実用炉規則改正に係る廃止措置計画の経過措置の対応について

2. 対応

4. 廃止措置計画の記載箇所の変更について

第1図 浄化・冷却に係る系統

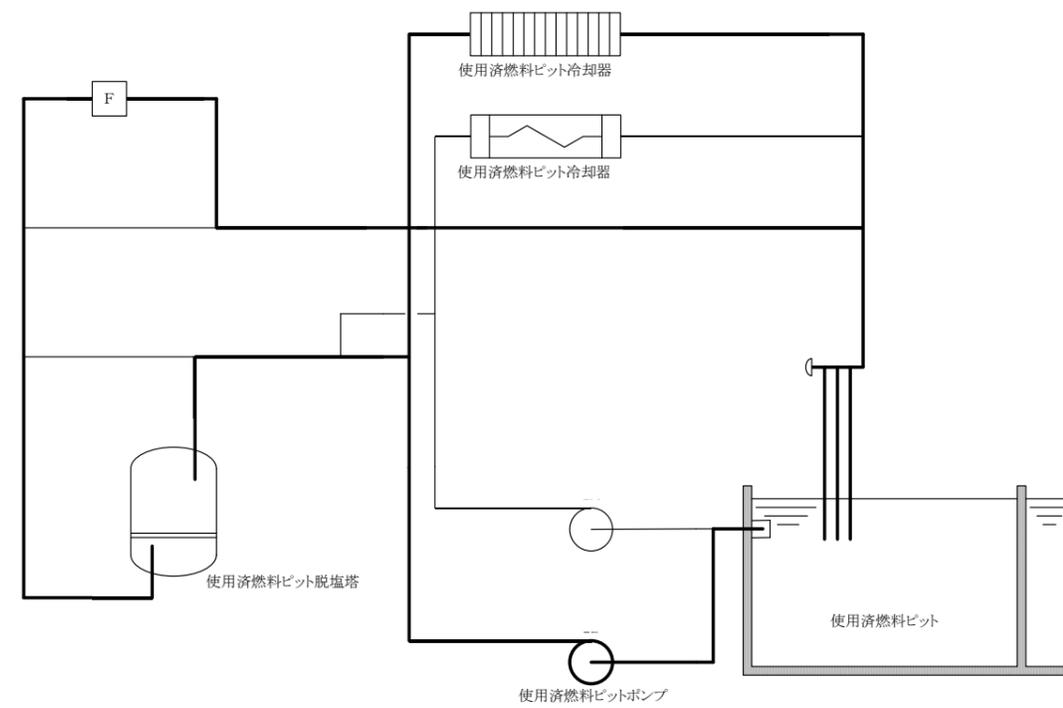
性能維持施設の対象範囲を明確化するため、系統図を追加
